RELAZIONE ILLUSTRATIVA

5a VARIANTE RUE 2017 Adozione: delibera C.C. n.96 del 30/11/2017 - Approvazione: delibera C.C. n. 38 del 19/04/2018
6a VARIANTE RUE 2020 Adozione: delibera C.C. n. ____ del ____ - Approvazione: delibera C.C. n. ____ del ____ Sindaco: <i>Maria Costi</i> Assessore all' Urbanistica: <i>Armando Pagliani</i> Segretario Generale: <i>Dott.ssa Clementina Brizzi</i> Dirigente Area Programmazione e Gestione del Territorio: <i>Arch. Alessandro Malavolti</i> Responsabile del progetto: <i>Arch. Alessandro Malavolti</i>

Variante n. 5 : TAV. 1.5/1.7 (Via Coppi) - da ASP1.1 a ASP1.7.17

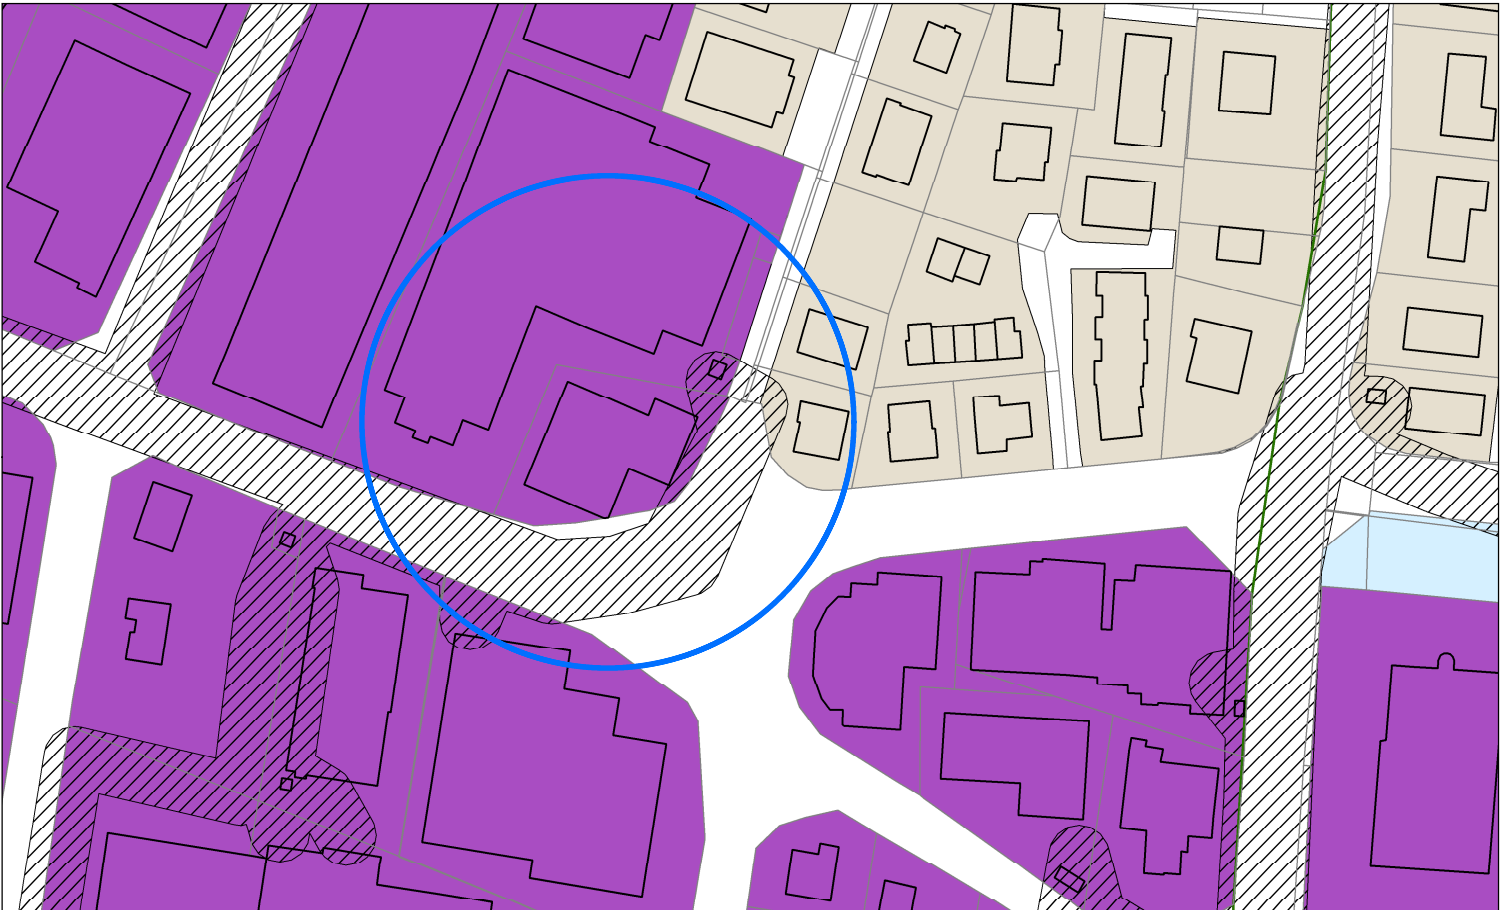
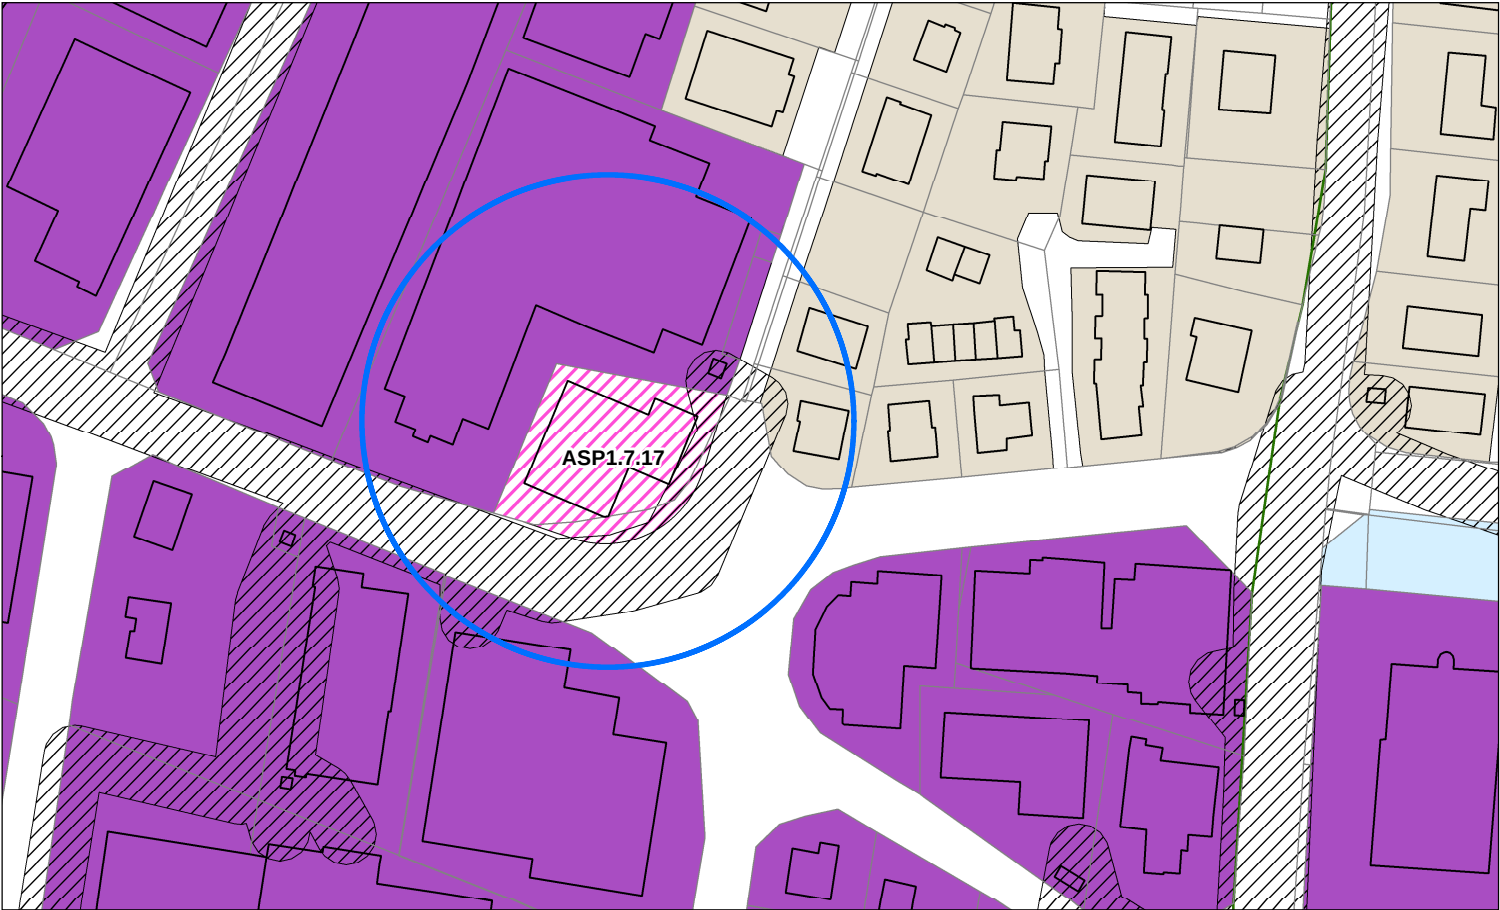
- Via Coppi, Formigine: modifica del perimetro della viabilità del RUE vigente, inserimento dell'ASP1.7.17 in luogo dell'ASP1.1 per introdurre norma specifica sulla SU massima ammessa, essendo stato individuato come strada ed attribuito in proprietà al comune di Formigine anche una parte delle aree del foglio 38 e 40 che sono di pertinenza del fabbricato in allineamento anche ai titoli edilizi rilasciati in passato.

- Inserimento dell'Art. C.3.4.4.17 per introdurre l'ASP1.7.17 (via Coppi a Formigine), in sostituzione dell'attuale ASP1.1 al fine di specificare la SU massima ammessa, ottenuta dall'applicazione dell'indice (UF = 0,65 mq/mq) ai comparti così come perimetrati nel RUE vigente e nel PRG previgente, senza incremento di capacità edificatoria.

Variante n. 6 : TAV. 1.7 (Via Aldo Moro) - Modifica perimetro ASP1.7.15

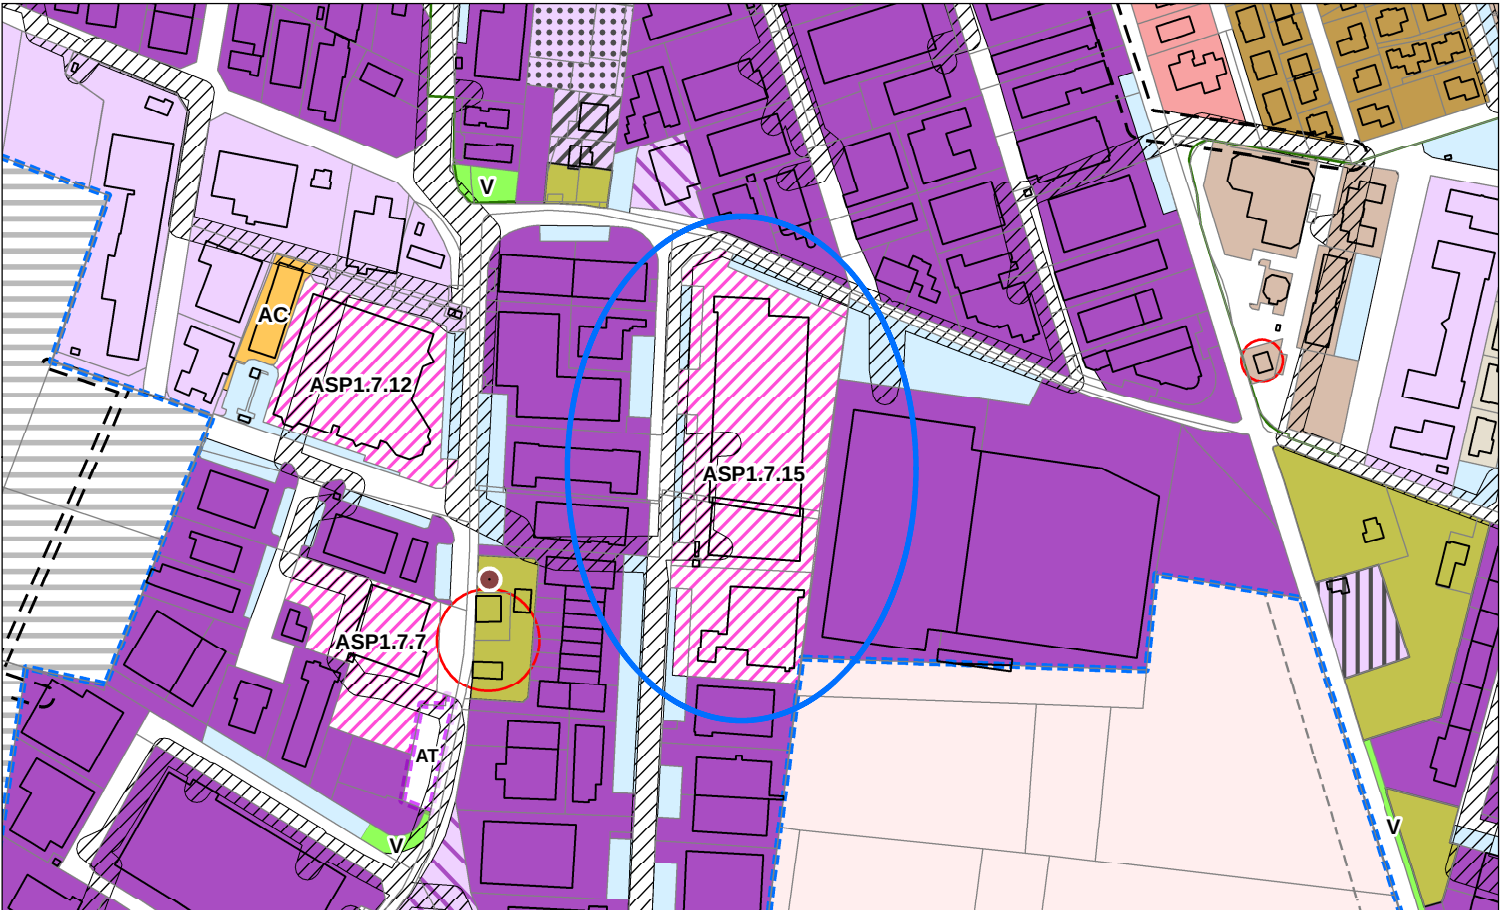
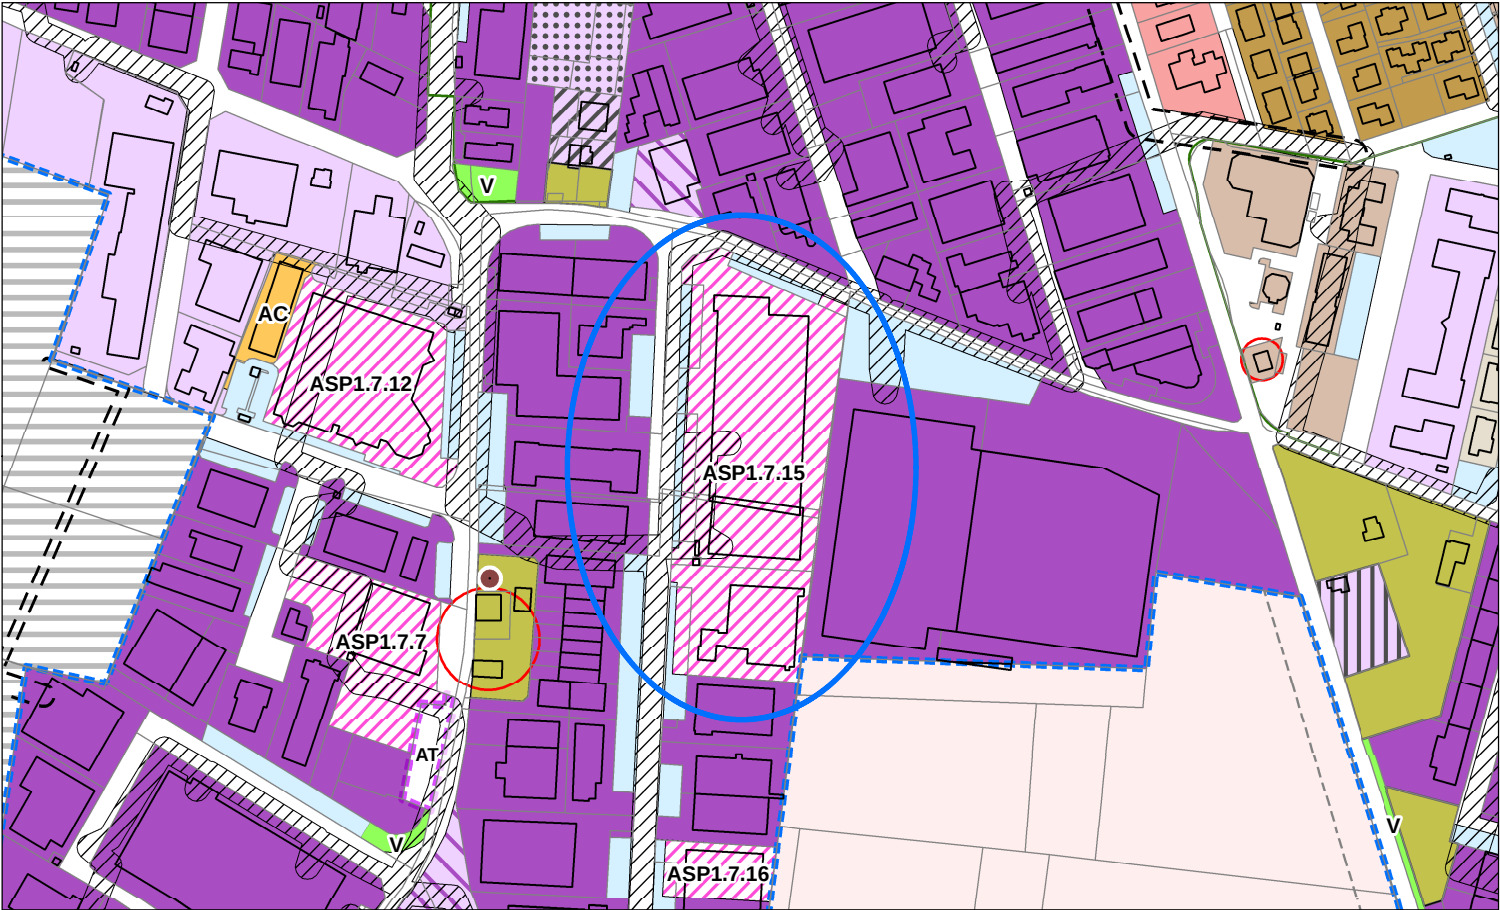
- Via Aldo Moro, Formigine: rettifica di errori materiali riferiti al perimetro delle dotazioni territoriali P del RUE vigente e dell'ASP1.7.15 come normati e disciplinati dal POC 2017, dal relativo ex art. 18 della LR 20/2000 e dalla quinta Variante di RUE.

Variante n. 7 :
 TAV. 1.8 (Colombaro) - Modifica perimetro VS (Pa)

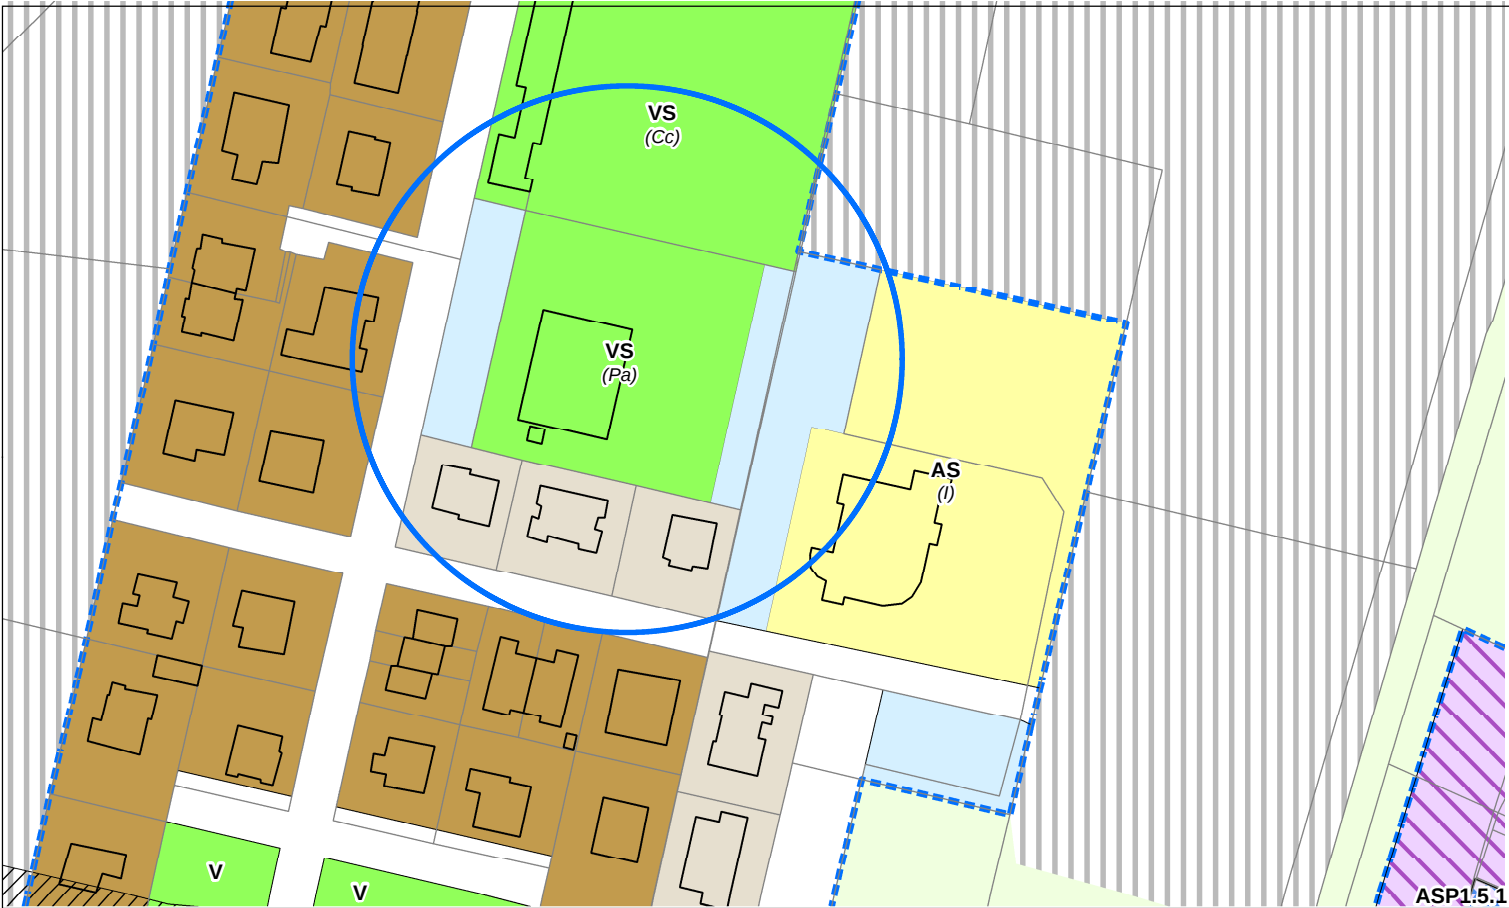
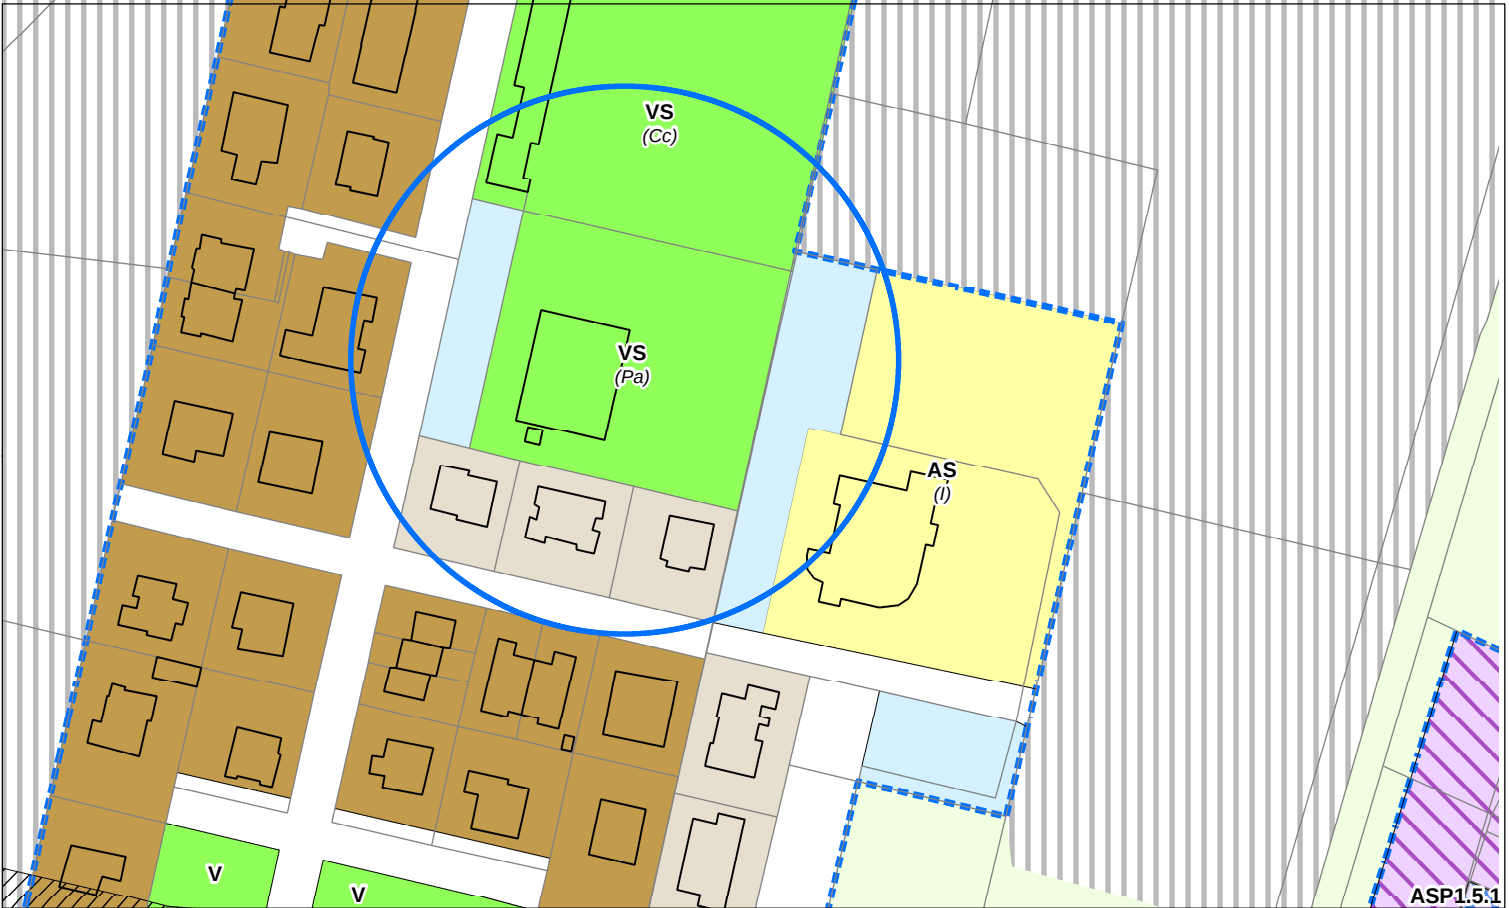
- Modifica del perimetro dell'ambito classificato "*VS - Verde pubblico attrezzato per lo sport (Pa- palestra)*" verso l'area classificata "*P - Parcheggi pubblici di urbanizzazione secondaria*", su cui attualmente insistono parcheggi pubblici, per consentire la realizzazione di un campo da calcetto a fianco della palestra esistente; la dotazione di parcheggi di urbanizzazione secondaria viene parzialmente garantita attraverso la riorganizzazione dell'area fronti stante, già destinata a dotazioni territoriali di tipo P.
